# ÚZEMNÍ PLÁN MĚSTA BRNA

Textová část Odůvodnění

Kapitola 19 Vyhodnocení připomínek

Svazek Pb12 *(bez osobních údajů)*

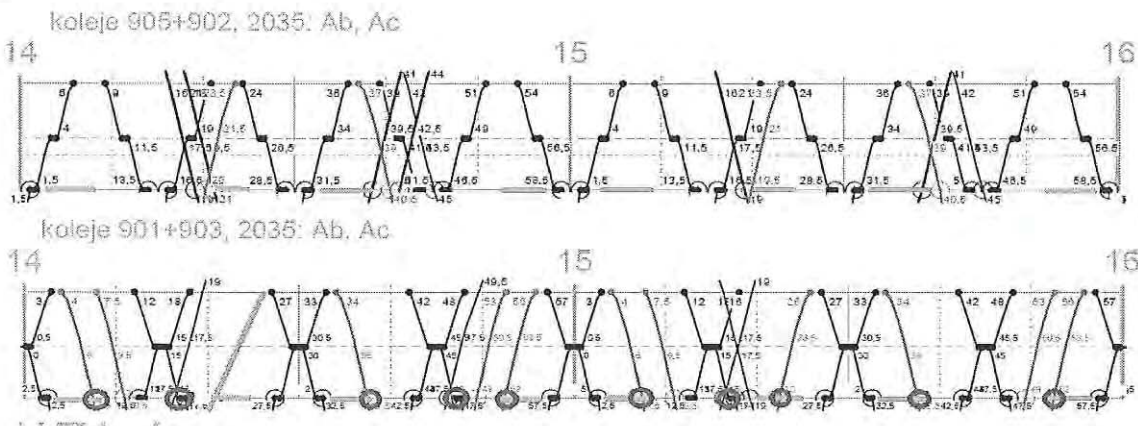
Zdůvodnění: Ve variantách A – Ac je pro jízdy vlaků z ŽST Maloměřice (po levé straně traťových kolejí ve směru jízdy) nutné v ŽST Brno-Židenice kolizně překřížit 2 traťové koleje pojížděné v opačném směru a zařadit se při volnosti příslušné traťové koleje do sledu vlaků – viz schema (modře vlaky v hlavním směru, oranžově nákladní vlak). Na každý vlak se jedná o **dobu obsazení zhlaví 4,5 min.** To znamená, že musí být po dobu min. 5,5 min volná traťová kolej č. 901c Brno hl.n. – Blansko i traťová kolej č. 902c Brno hl.n. – Tišnov a současně musí být volná traťová kolej č. 903c Blansko – Brno hl.n. a zajištěno zařazení do sledu vlaků dále z ŽST Brno hl.n. ve směru Modřice, **což bude v dopravní špičce kritické.**

Odjezd vlaku z ŽST Brno-Maloměřice není v modelovém GVD průkazně doložen. Z níže uvedeného našeho zákresu obsazení zhlaví ŽST Brno-Židenice do fragmentu modelového GVD (oranžové vodorovné čáry, červeně zakroužkované kolize) vyplývá **jediná teoretická volná trasa v období 14 – 16 hod, a sice v čase 14:20** (oranžová trasa Brno-Židenice – Brno hl.n.). To je pro rozvoj nákladní dopravy zcela nedostatečné.

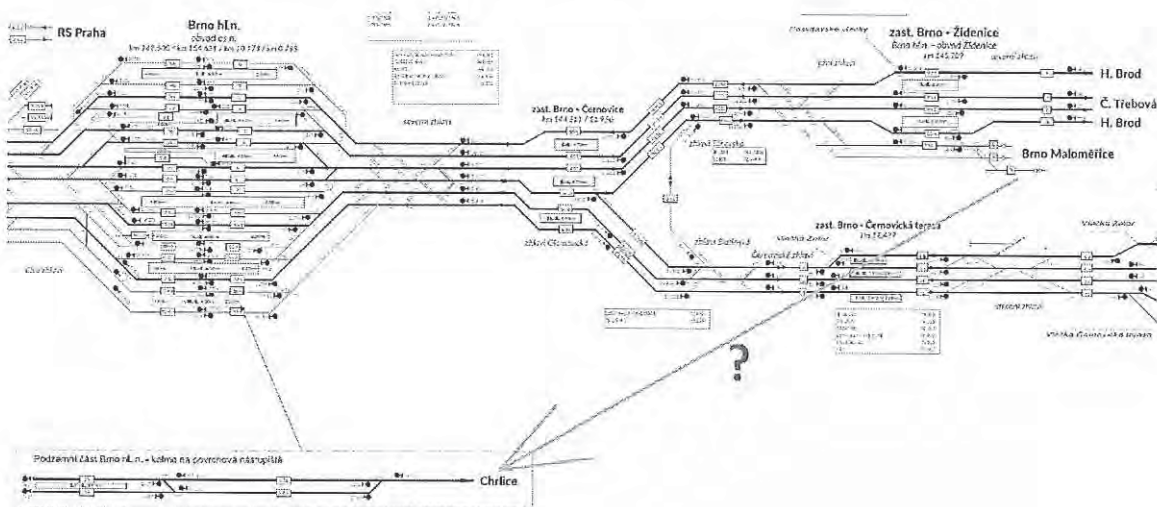
Zdůvodnění: Ve variantě Ac a Aa neexistuje propojení tratě směr Brno-Chrlice pro nákladní dopravu – viz schema. Odklon přes ŽST Holubice by znamenal navýšení km do ŽST Brno-Chrlice o cca. 30 km a do ŽST Sokolnice-Telnice o cca. 16 km, což bude mít vliv na zvýšení ceny a tím snížení konkurenceschopnosti přepravy po železnici oproti silnici.

Ve variantách A a Ab jízda vlaku znamená obsazení koleje osobního nádraží ŽST Brno hl.n. minimálně na několik desítek minut z důvodu úvrati vlaku a objetí HV.

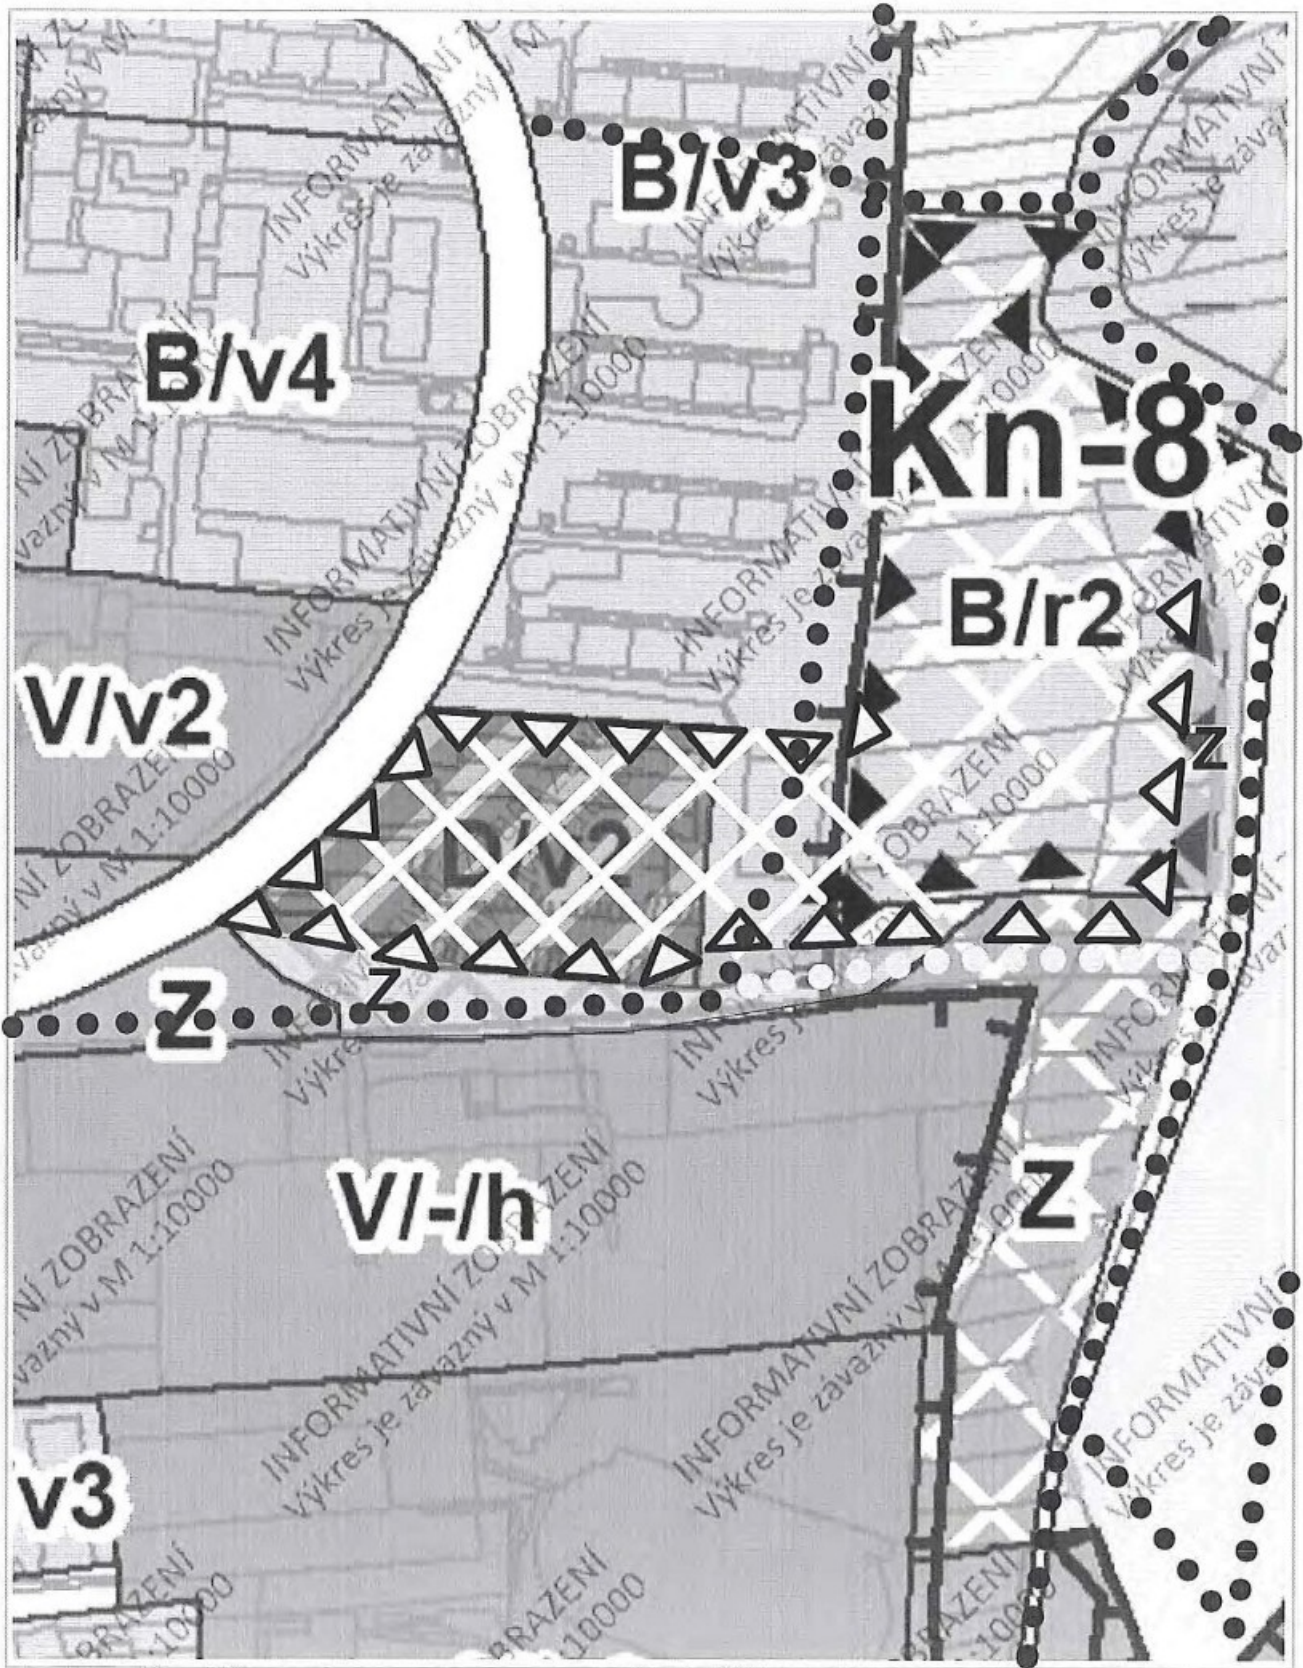
K připomínce proti kácení lesíka kvůli Kn-8 se dále připojují – viz následující strana.

-  **PLOCHA ROZŠÍŘENÍ** plochy přestavby Kn-8 pro zajištění normálního dopravního napojení Kn-8, reorganizace garáží a případně vymezení plochy pro novou občanskou vybavenost
-  **Stávající PĚŠÍ TRASY**
-  **Nová PĚŠÍ TRASA**

- snímek z kat. mapy – 1xA3

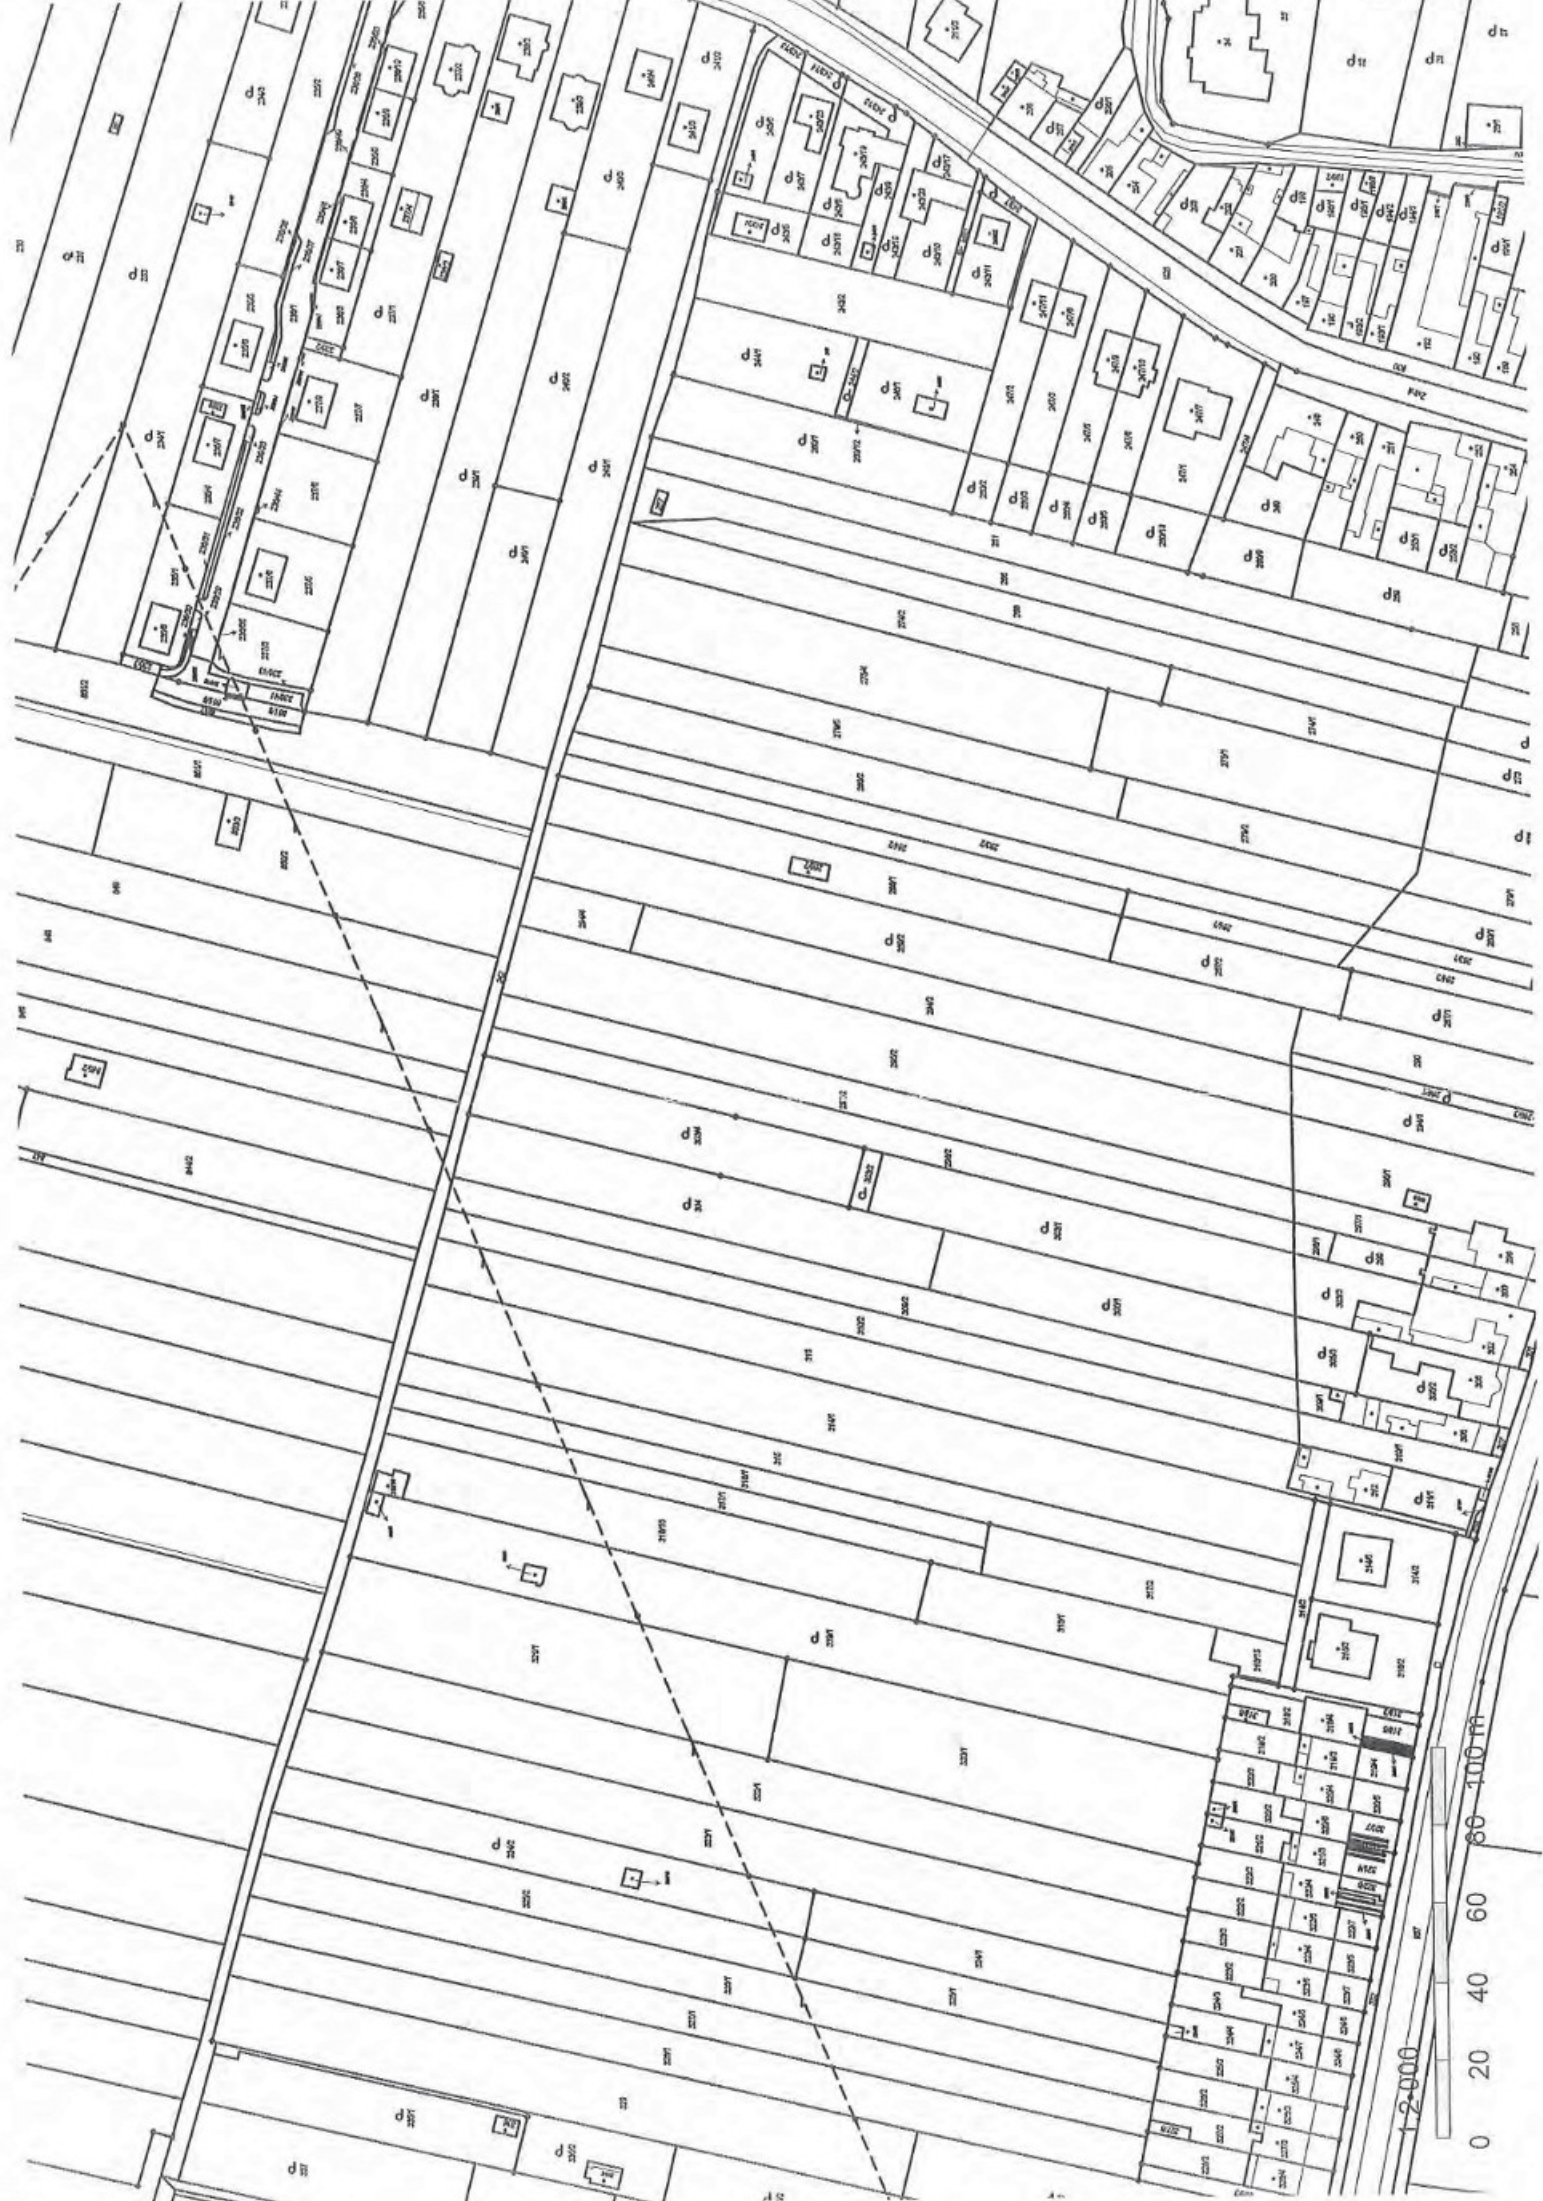
**Zásadně nesouhlasím, aby části výše označených pozemků byly zařazeny do plochy změn – plocha veřejného prostranství, žádám, aby celé výše označené pozemky v celé jejich výměře a v celém jejich rozsahu byly zařazeny do ploch změn – plochy pro bydlení B/r2. Požaduji, aby byla provedena požadovaná změna, a to jak v části textové, tak části grafické.**
